Stadt Walldorf
Bebauungsplan und örtliche Bauvorschriften
"Walldorf-Süd, 1. Bauabschnitt, 1. Änderung"

Begründung

Stand: 13.10.2010

Systemschnitt Lärmschutzmaßnahme

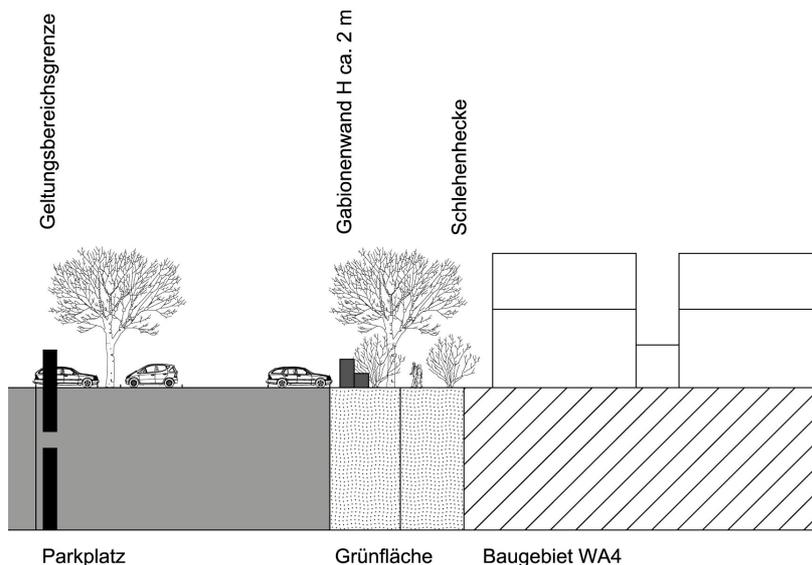
Da der Parkplatz als Schulparkplatz dient und nur tagsüber von den Lehrkräften benutzt wird, ist nicht davon auszugehen, dass erhebliche Beeinträchtigungen der Wohnruhe davon ausgehen. Trotzdem soll zum Schutz der angrenzenden Wohnbebauung vor möglichem Parkplatzlärm, z.B. in den mittäglichen Ruhezeiten, eine Lärmschutzmaßnahme in der Grünfläche gestalterisch eingebunden werden. Denkbar sind z.B. begrünte Gabionenwände mit einer Höhe von ca. 2 m.

Punkt I.15 "Vorkehrungen zum Schutz vor schädlichen Umwelteinwirkungen" wird um die Schallschutzmaßnahme am Schulparkplatz ergänzt.
